三島駅南口周辺開発 地下水対策検討委員会

第5回委員会

- 東街区再開発事業における
施設計画案等について -

令和元年9月2日(月)

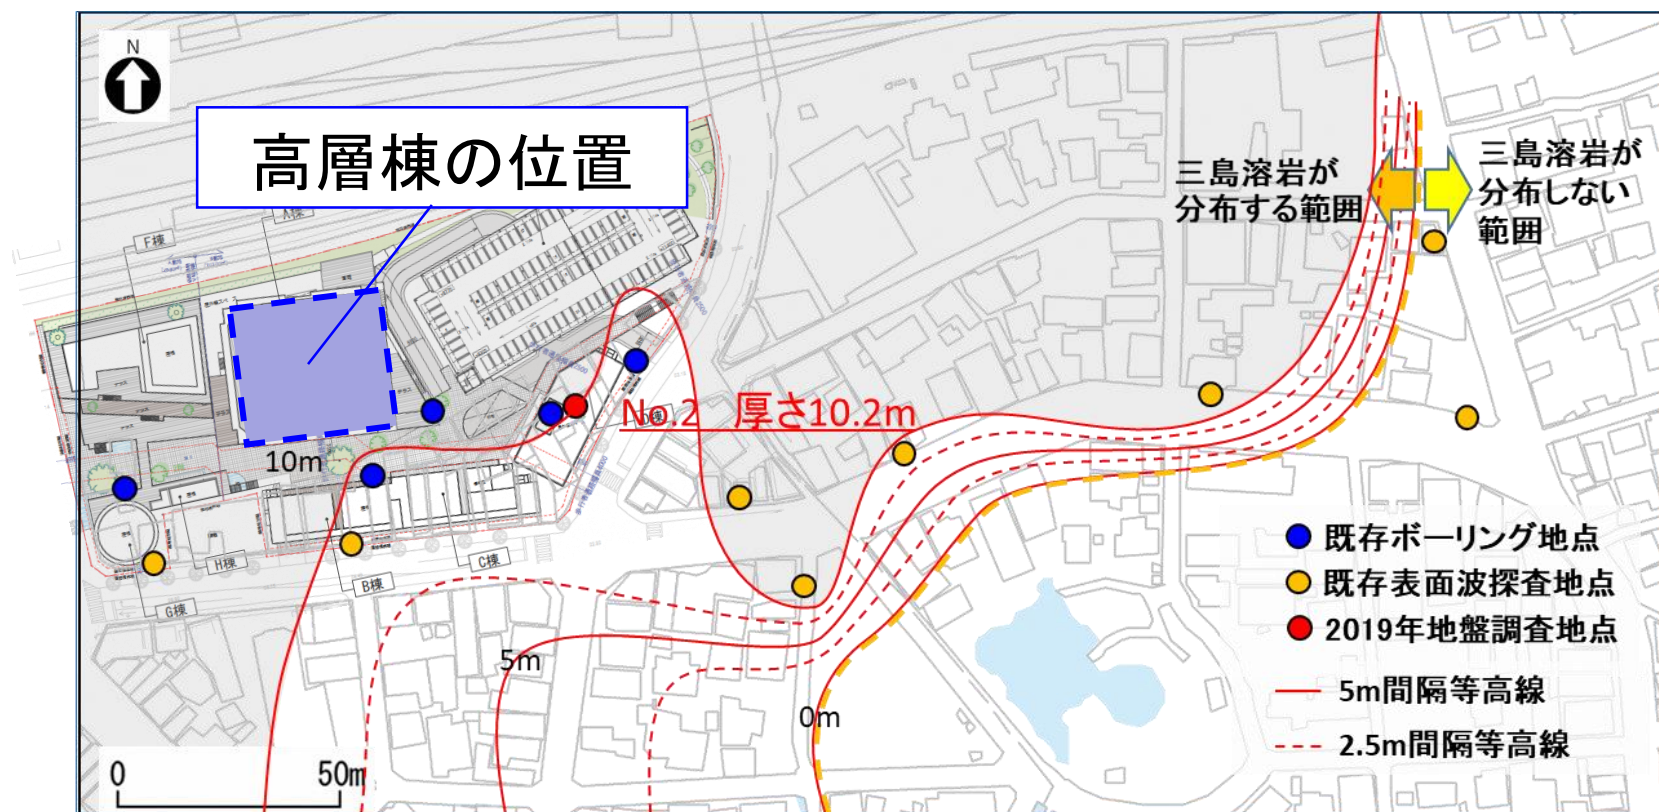
- 提案時と比較し、高層棟の高さが約9m低くなった。
- 高層棟と低層棟の地表高の違いにより、地下水面までの距離が異なる。
- 通水口が計画されているほか、基礎の底面は、例年に比べ地下水位が高かった**2018年最高地下水面**に対し、**離隔が設けられている。**

図: 親杭横矢板壁イメージ(事業者提案書より)

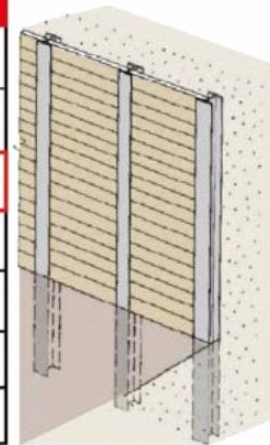
(2) 親杭横矢板壁の深さについて

- 地下の掘削に際し、親杭横矢板壁が採用予定
- 工事中的影響の程度は、地下水位・掘削深さ・親杭横矢板壁深さに関係することになるため、**工事前の調査結果等を踏まえて深さを確認**

- 山留目工法として親杭横矢板壁を採用予定であるが、今後の地盤調査結果や施工業者(未決定)からの提案を受け、工法について決定する。

図：設置する通水口のイメージ(事業者提案書に加筆)

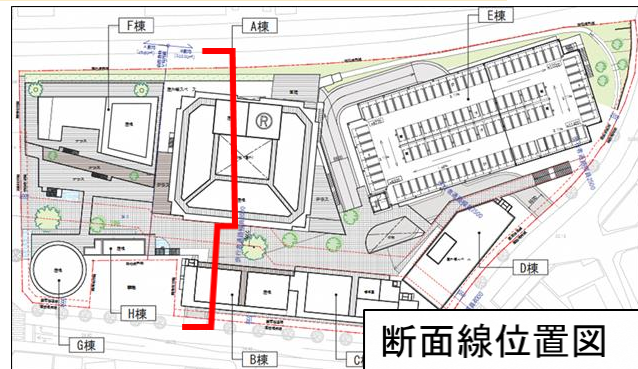
(3) 通水口の構造について

- 地下水の流れを分断しないよう、通水口を設置予定
- 地下水面との距離が近いこともあり、**工事前の調査結果等を踏まえて、通水口の構造(設置間隔を含む)を確認**

- 提案時の考えのとおり、万が一の地下水位上昇に備え、通水口の設置を計画している。
- 通水口の形状や位置については施設規模を踏まえ、今後検討を進めていく。
